「バージャー病に対する自家骨髄単核球細胞を用いた下肢血管再生治療
(整理番号 B074)」の有効性・安全性にかかる評価について

先進医療技術審査部会

先進医療 B 実施計画等評価表 (番号 B074)

先進医療審査の事前照会事項(真田構成員)に対する回答 1

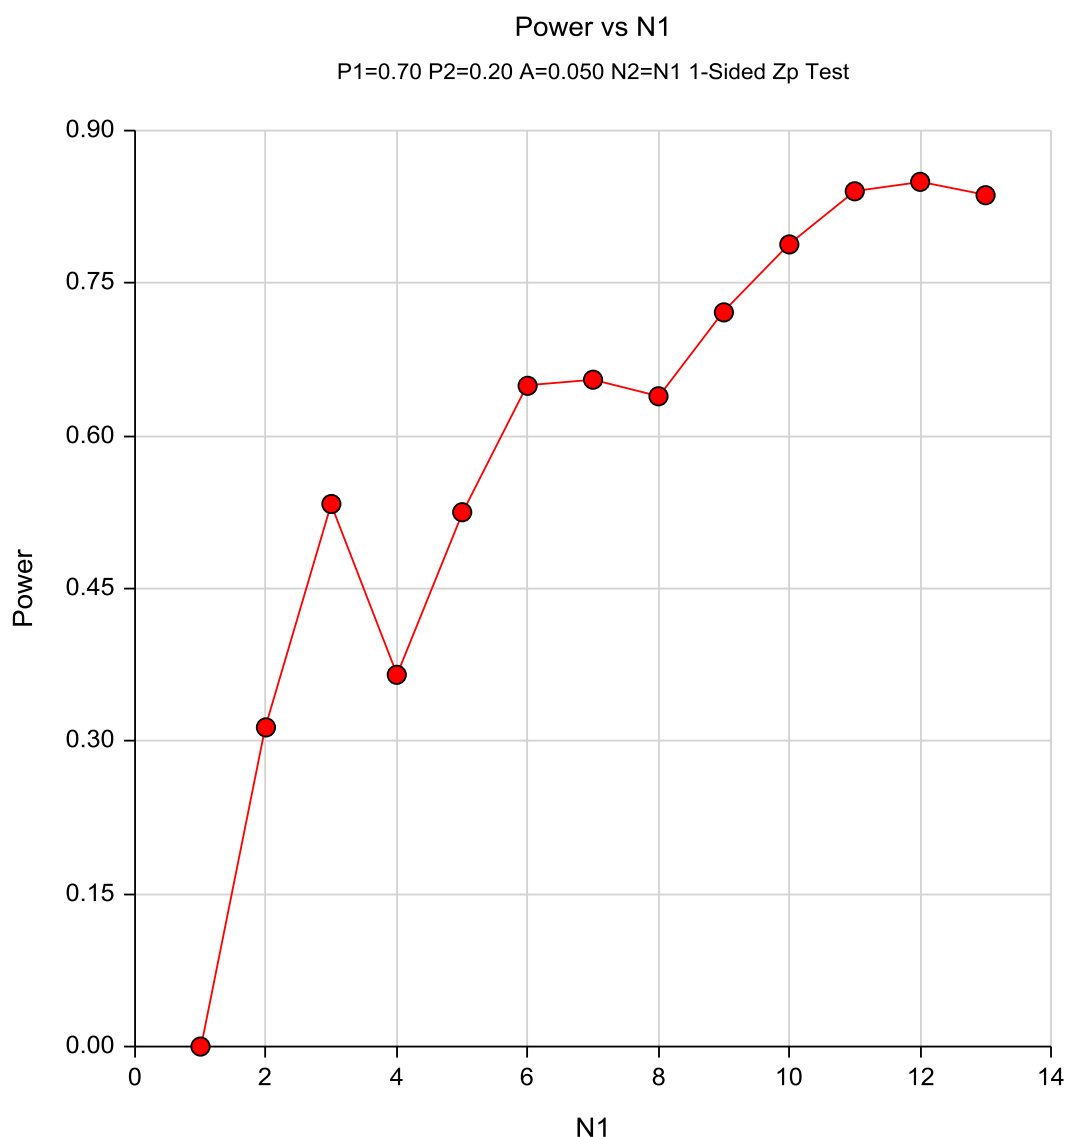
よって、現状から SPP=20mmHg 以上とそれ未満の層別で、おのこの何例あれば本研究の目的を達成できるのかを予め算出頂き、そのうえで、現在の設定である全群（13 例対 13 例）での解析が層別の解析に比べて検出力に大差なく、それで上記の懸念なく十分に評価に耐えうるという見通しをお示し下さい。

サブグループ解析を行う予定はございませんでしたが、結果の一貫性を確認するために、サブグループ解析を行うことを追加します。予めプロトコルでサブグループを規定しますので、後付の解析ではなく、事前に定めた解析項目とします。

以下は縦軸に検出力、横軸にサブグループでの片群の人数を示したグラフです。想定する治療効果の下で、片群 5 例以上あれば、検出力は 50%以上となることが確認できますので、仰せのような評価に耐えうるかもしれないという見解です。

(図1)

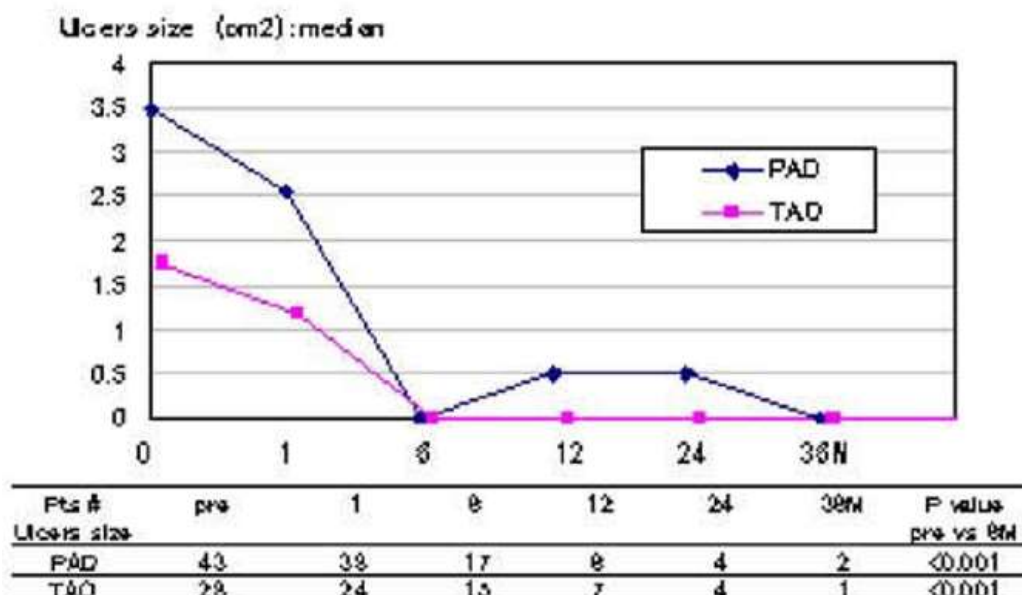
ついては最終的にそのようにご判断されるに至った合理的な理由をお示し下さい。

ご指摘頂きましたWIFI分類は、ご存知のようにアメリカ血管外科学会(SVS)により提唱されたものですが、まだ循環器領域では十分な検証がなされていない分類方法です。また潰瘍(Ulcer size)縮小の変化を観察するには、本試験の観察期間である3ヵ月間では不十分と考えます。下段の図1に示しております通り、バージャー病(TAO)においては、潰瘍の縮小が顕著に表れるのは半年程度経過してからであります。長期間の観察は標準治療群ではリスクが高く、観察期間の延長は被験者の安全性を確保する上で非倫理的であると考えています。

（図 1）

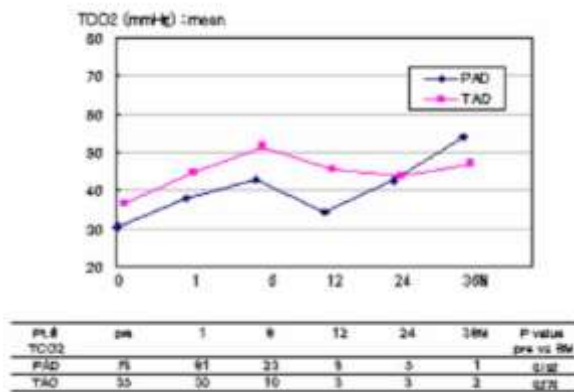
4. 主要評価項目に関する説明がほとんどありません。①SPP を用いる理由、② 30mgHg をカットオフ値にする理由、③観察期間として 3 ヶ月を設置する理由（3 ヶ月以内に 30mgHg 以上となっても、たとえば、6 ヶ月後に 30mgHg 未滿となるような事態はないのか、より長期の観察は必要ないのでしょうか？という質問です）、④SPP 測定は第三者がされるのか、されない場合の評価の客観性の担保、についてそれぞれプロトコール内にご記載ください。

- ① 末梢動脈疾患の循環器ガイドラインにおいて、T_{cp}O₂ 値が 30%以下、SPP 値が 30～40mmHg 以下では組織治癒は困難と考えられており、SPP 値や T_{cp}O₂ 値が 30mmHg 以上を超えることは重症虚血肢の創傷組織治癒において重要な要素であると報告されております。本対象疾患においては既存の治療に抵抗性の難治性虚血肢を対象としており、SPP 値や T_{cp}O₂ 値は著明に低下している（20mmHg 以下の）症例が多数エントリーされることが予想されます。

- ③ 参考文献⑤の THE LANCET・Vol 360・August 10, 2002 より、数ヵ月以内に再生治療群は SPP 値の有意な改善が期待できると考えます（詳細は事前照会 4.6 に対する回答欄に記載）。また本研究の対象疾患が切断や感染のリスクがある重症虚血肢を対象としており、標準治療群に割付された群に関しては長期の観察期間を設定することはリスクが高いと判断致しました。御指摘頂いた質問（3 ヶ月以内に 30mgHg 以上となっても、たとえば、6 ヶ月後に 30mgHg 未満となるような事態はないのか、より長期の観察は必要ないのでしょうか？という質問）については、同論文において有効性項目である TcpO₂ 値の 24 週の追跡経過を示しておりますが、4 週から 24 週の TcpO₂ 値に有意な低下は認めておりません。また参考文献⑧の American Heart Journal November 2008（図 1）においても、血管再生治療後の 36 ヶ月の TcpO₂ の推移を報告しておりますが、有意な低下は認めておりません。以上より長期の観察はより意味を持つものと推察致しますが、長期のアウトカムを示した非ランダム化試験にて血管再生治療後の TcpO₂ 値の推移は数多く報告されており、また血管再生治療の最終目標は早期の損傷治癒と大切断の回避であり、安定した慢性期の観察は本研究においては必要ないと考えます。また、標準治療群も観察期間終了後に同様の血管再生治療を提供する予定となっておりますので、本研究では両群での比較評価は難しいと考えます。

(図 1)

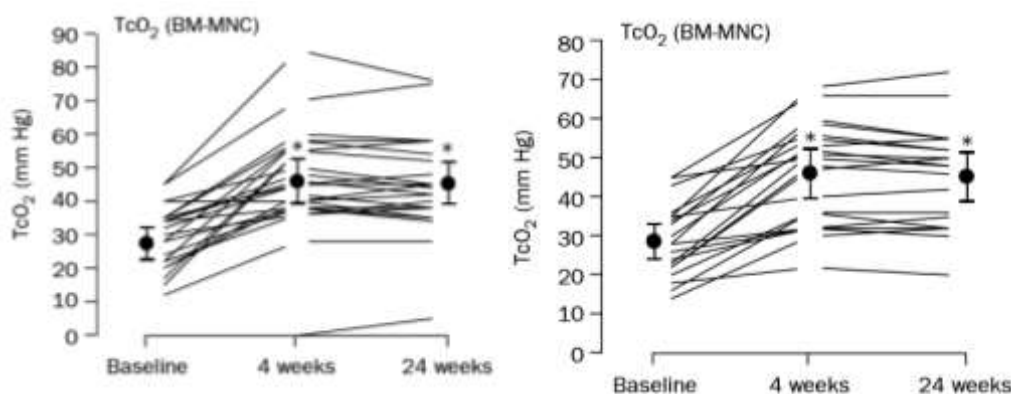
6. コントロールアーム（標準治療による経過観察群）にはどのような「治療介入」がなされるのでしょうか？ また、サンプルサイズの計算根拠として、3 ヶ月以内の SPP $\geq$ 30mmHg の改善割合を、再生治療アーム群 70% vs コントロールアーム 20%と設定していますが、保険収載された標準治療のすべてに耐性ができた症例を対象に、コントロールアームにおける「治療介入」をおこなった場合に、SPP 改善割合として 20%も期待できるのでしょうか？ 根拠文献があれば、お示しください。

御指摘誠に有難うございます。骨髓単核球細胞 (BM-MNC) による血管再生療法の有効性を報告した論文の一つに、提出書類の参考文献⑤にも添付いたしました THE LANCET・Vol 360・August 10, 2002 があります。こちらでは、経皮的酸素分圧 (TcpO₂ (図中では TcO₂ と記載)) を用いておりますが、治療前の TcpO₂ 値が 30mmHg 以下の症例の 80%以上が、30mmHg 以上へ有意に改善している結果が得られました。(図 1 は単肢虚血、図 2 は両側肢虚血に

BM-MNC を移植した結果です。) こちらのヒストリカルデータを参考にし、また SPP 値と $TcpO_2$ 値は相関するという報告をもとに、再生治療群に関しては SPP 値の改善割合を 70%と設定いたしました。
